## 改善箇所説明図

スペアタイヤキャリアブラケット

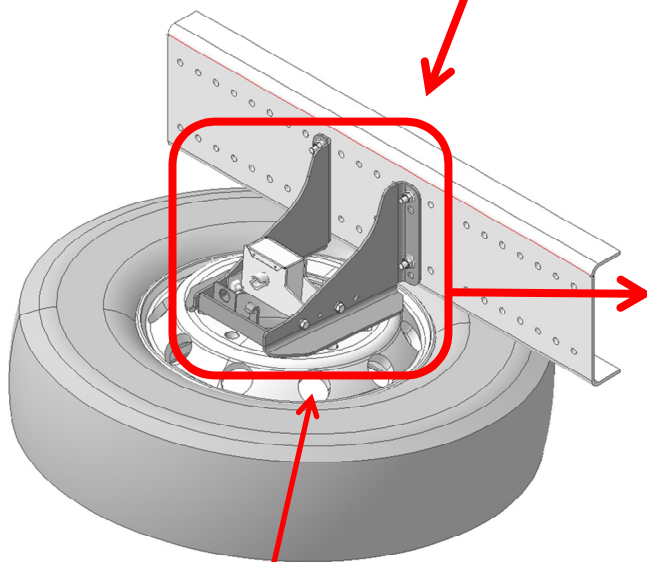
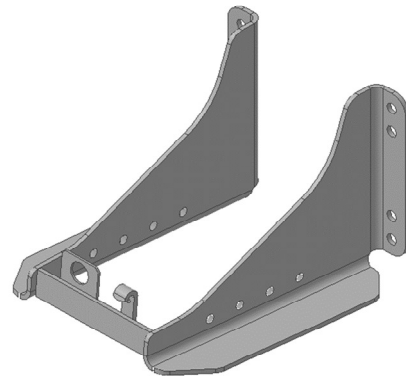
基準不適合発生箇所

大型トラックの横吊り式スペアタイヤキャリアのブラケットにおいて、強度設計が不適切なため、ブラケットの強度が不足しており、走行振動等によりブラケットに亀裂が生じるものがある。そのため、そのまま使用を続けると、亀裂が進行し、最悪の場合、スペアタイヤが脱落するおそれがある。

全車両、スペアタイヤキャリアのブラケットを対策品に交換する。
